Midtjyske motorvej Klode Mølle – Løvel / 80170
Projektændring, sænket længdeprofil, st. 199 - 207

Miljøbeskrivelse

Projektnavn: Klode Mølle – Løvel, sænket længdeprofil
Projekt Nr.: 80170
Projektleder VD: John Kjærsgaard
FA-Miljø VD: Marc Vands / Vibeke Rahbek
Rådgiver: NIRAS

Figur 1 Skitse over strækning med den ansøgte ændring, sænket længdeprofil.

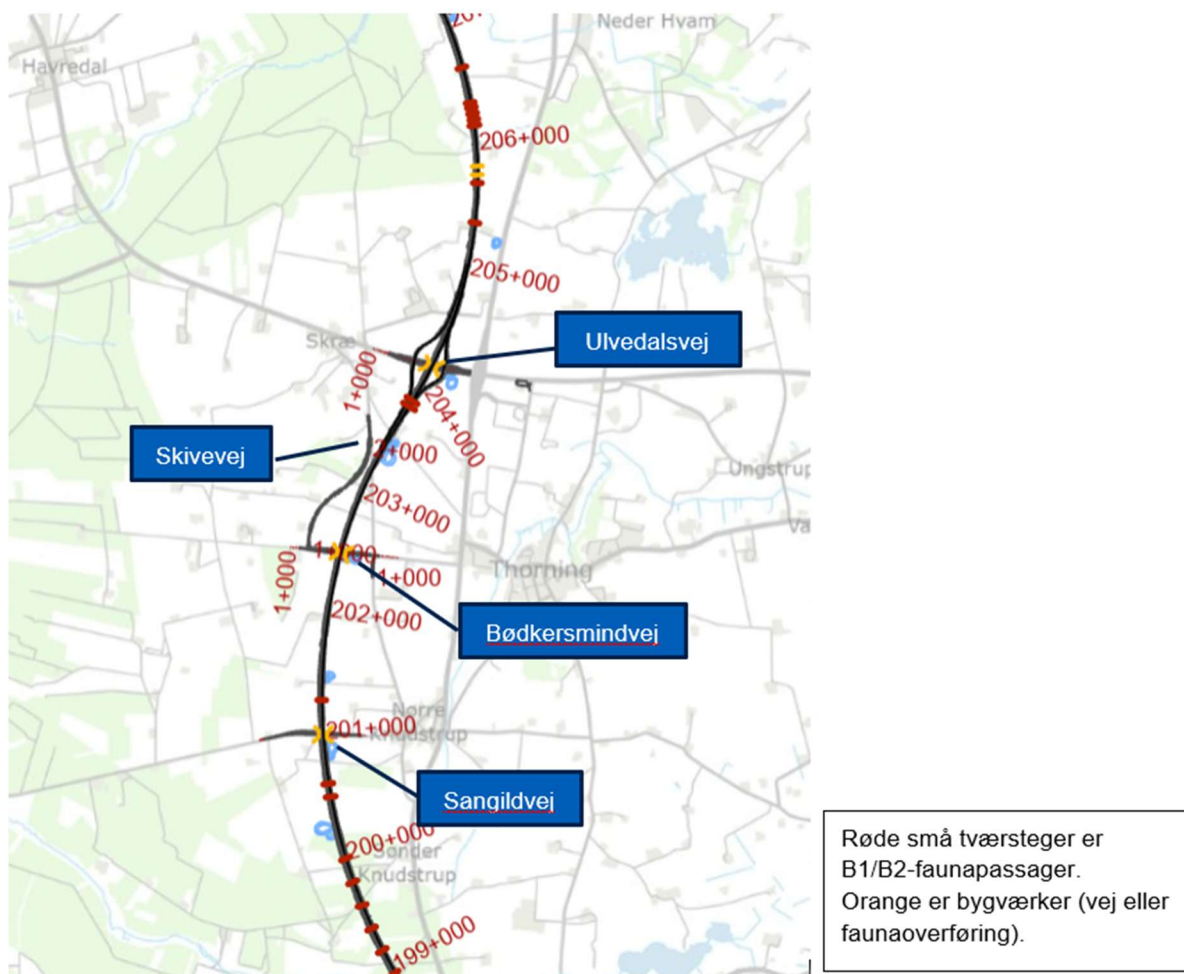
Nærværende ansøgning vedrører projektændring på en strækning på 8 km fra st. 199 – st. 207, hvor motorvejens længdeprofil ønskes sænket. Dette for at opnå en væsentlig økonomisk besparelse, samt et mindsket ressourceforbrug. Et lavere længdeprofil medfører et mindre behov for at tilføjer indbygningsegnet jord, som er i underskud på det samlede projekt.

Ved Ulvedalsvej, hvor sænkningen er størst, sænkes motorvejen med 4,1 m. Sænkningen medfører at Bødkersmindevej og Ulvedalsvej ændres fra underførte, som de var i miljøkonsekvensvurderingen¹, til at blive overførte. Sænkningen medfører desuden en ændring af en forlagt sidevej til Bødkersmindevej (Ski-vevej), hvor der er behov for en mindre terrænregulering.

Et sænket længdeprofil påvirker bygbarheden af halvdelen af de 18 mindre faunaunderføringer, B1 og B2-passager², der er planlagt på delstrækningen. På det samlede projekt er der, inden ændringen, planlagt 72 mindre faunaunderføringer og 14 større (faunabroer, landskabsbroer og en faunaunderføring).

Figur 2 Til venstre ses placeringen af forlagt Skivevej med ændringen, hvor motorvejens længdeprofil er sænket i forhold til det miljøvurderede projekt. Til højre ses forlagt Skivevej som i det miljøvurderede projekt. GIS-konfliktøgning viser uændret påvirkning.

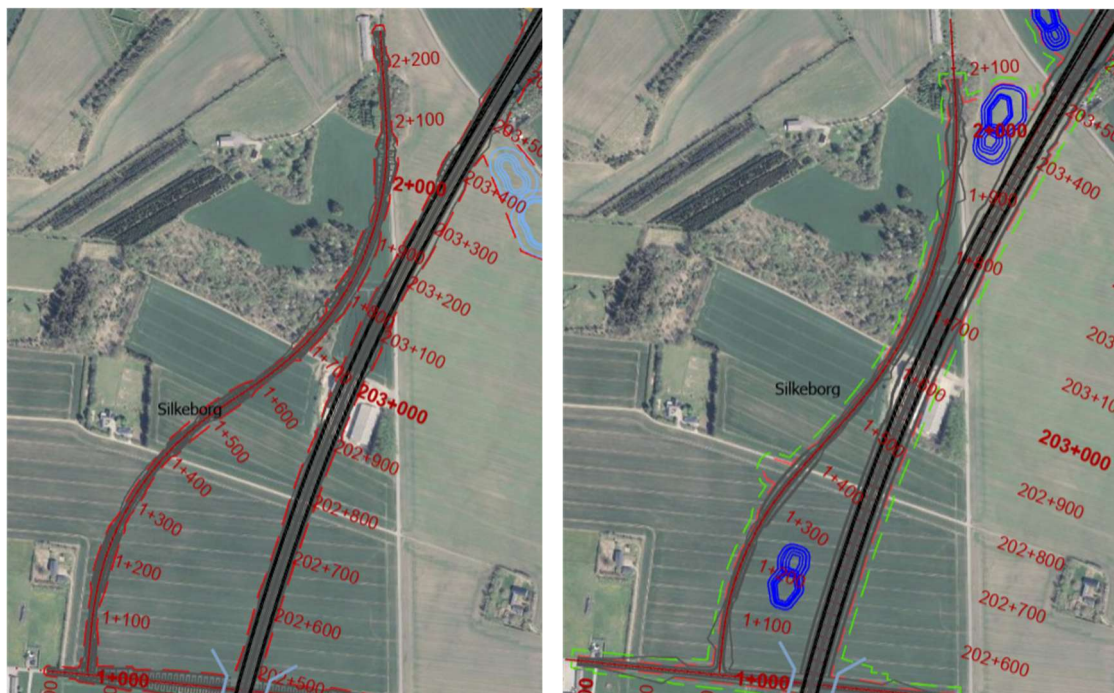
Herunder beskrives projektændringens betydning for mulige konfliktemner. Der er ikke udarbejdet en GIS-konfliktsøgning for motorvejens tracé, idet fodaftrykket for projektændringen svare til det miljøvurderede projekt, hvorved konfliktsøgning ikke vil vise ændrede påvirkninger. Der er gennemført konfliktsøgning på Skivevejs placering med projektændring, idet forlægningen af Skivevej er flyttet 110 m mod vest på en den af strækningen (figur 2). Konfliktsøgningen for Skivevejs placering med det sænkede længdeprofil er sammenholdt med konfliktsøgning for Miljøvurderingens placering af Skivevej, understøtter at der ikke er fundet en ændret påvirkning af områdeudpegninger.
